改善箇所説明図

不具合の内容

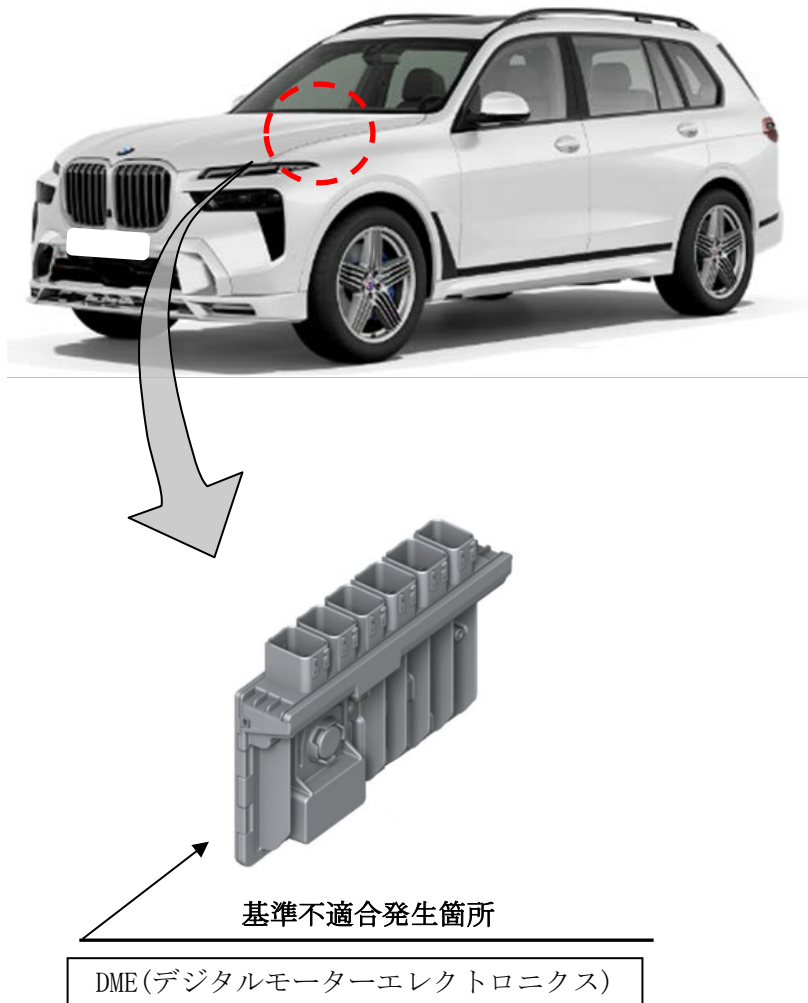
注) は、プログラムの書き換えを行う部品を示す。

DME（エンジン制御システム全体を統括する電子制御ユニット）の車載式故障診断装置の診断プログラムにおいて、設計検討が不十分なため、可変バルブ機構（バルブトロニック）関連の異常を検出した際に診断情報がメモリに保存されず、失われることがある。また、酸素センサー等の関連する部品の故障を同時に検出した場合、それらの診断情報も失われて警告灯が点灯しないおそれがある。そのため、関連部品の故障により排気ガスの量が増加した場合に検出できず、保安基準に適合しないおそれがある。

全車両、DME のプログラムを更新する。

なお、プログラムの更新は販売店に入庫し、診断機に接続することにより実施する。

識別：作業完了車は、液晶モニターの設定画面で表示させることが出来るプログラムのバージョンが、03/2024.47 以上であることにより識別する。
